**Rapport de l'Inspection des  
Installations Classées**

**Objet :** Installation Classée pour la Protection de l'environnement.  
Société Altéo Gardanne sur le territoire de la commune de Gardanne.  
Projet de transformation industrielle de l'usine.  
Projet de création d'un atelier de production d'alumine HPS7 par broyage liquide d'alumine.

**Réf. :** [1] : Porter à connaissance du 31 mars 2022 relatif à la transformation industrielle de l'usine.  
[2] : Porter à connaissance du 26 septembre 2022 relatif à la création d'un atelier de production d'alumine HPS7 par broyage liquide d'alumine.

Le schéma ci-après présente la gestion des eaux pluviales prévue en lien avec les réutilisations de capacités existantes :

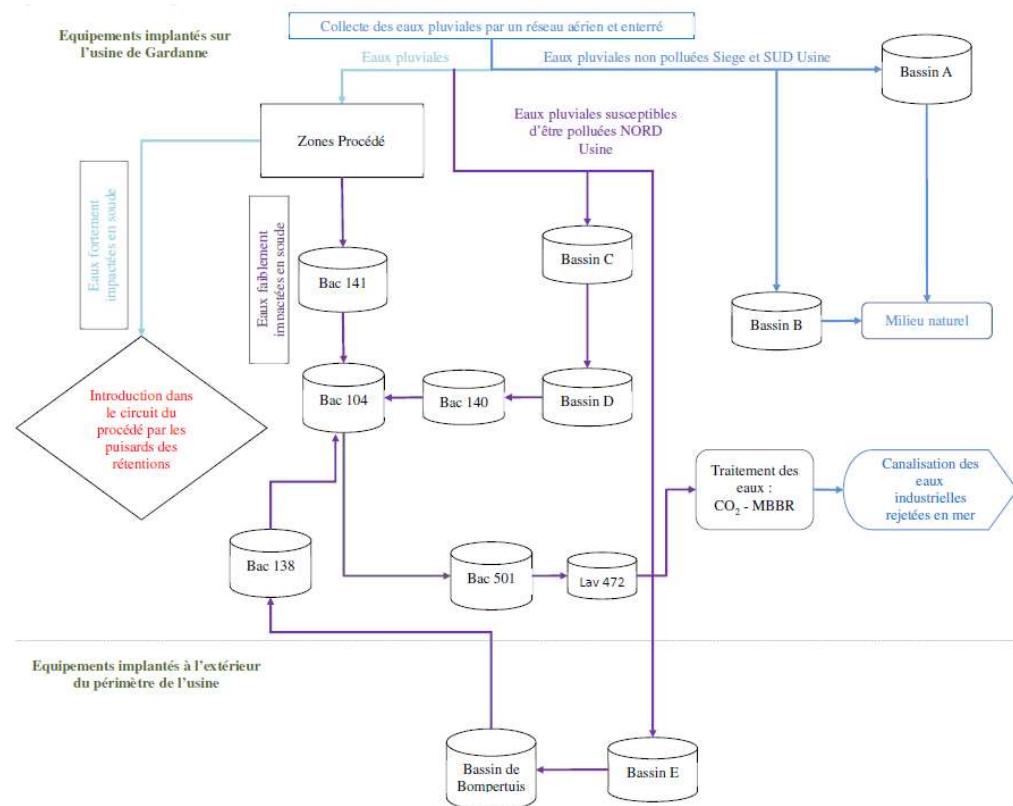
L'arrêt de la consommation de bauxite a permis la réutilisation de capacités existantes (bacs décanteur et laveur) pour le stockage des eaux pluviales, permettant ainsi de limiter la taille des bassins à creuser dans le périmètre de l'usine. Ainsi, les seules adaptations considérées par rapport au plan initial sont :

- L'utilisation du laveur 431 en volume tampon complémentaire (3 920 m<sup>3</sup>), ce qui permet d'éviter la mise en charge de la galerie dite « sous décomposition »,
- La prévision de diriger une surface supplémentaire de l'ordre de 2500 m<sup>2</sup>, emprise actuelle du laveur 461, compte tenu du projet de démantèlement de celui-ci afin d'y installer un atelier d'ensachage complémentaire pour les alumines calcinées broyées en batch.

Ce projet devra faire l'objet d'un porter à connaissance spécifique, précisant en particulier l'adéquation entre les volumes des bassins déjà réalisés, les volumes des bacs réutilisés pour la rétention des eaux pluviales et ceux des bassins à créer au regard de la gestion des eaux pour une pluie décennale. Il précisera de plus les éventuelles mesures compensatoires à mettre en œuvre afin d'assurer la gestion des eaux pluviales pour une période de retour minimale décennale. L'Inspection propose de prescrire par arrêté préfectoral la transmission de ce porter à connaissance.

De plus, par courrier du 22 septembre 2022, l'exploitant déclare être dans la nécessité de reporter les travaux de réalisation des bassins C, D et E pour des raisons économiques, sans préciser la date de report.

L'Inspection propose d'encadrer par arrêté préfectoral complémentaire le report des travaux selon un plan d'actions remis au plus tard dans le délai d'un mois à compter de la date de notification de l'arrêté, sans que le délai de réalisation ne puisse excéder un an à compter de la date de remise de ce plan d'actions et sous réserve de l'analyse et mise en œuvre éventuelle de mesures compensatoires, objet du porter à connaissance susmentionné.
